改善箇所説明図(2)

基準不適合発生箇所(2)

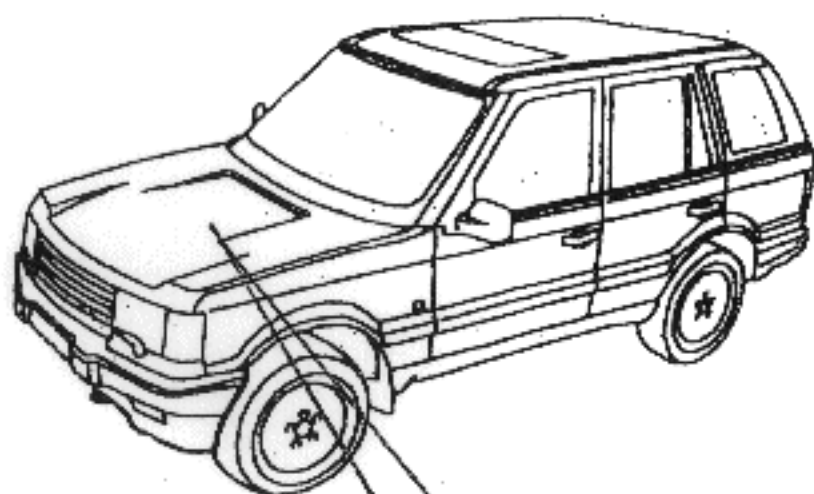
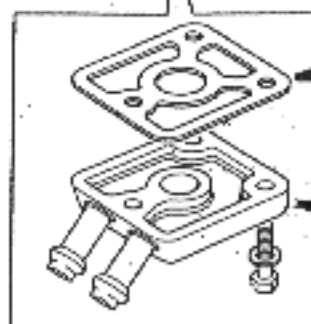
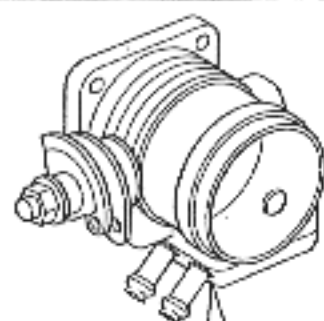
原動機のスロットルボディ・ヒーターガスケットの材質が不適切なため、そのままの状態で使用を続けると、当該ガスケット部から冷却液が洩れ、エキゾーストマニホールドに滴下し、最悪の場合、発火するおそれがある。

全車両、当該ガスケット及びカバーを対策品と交換する。
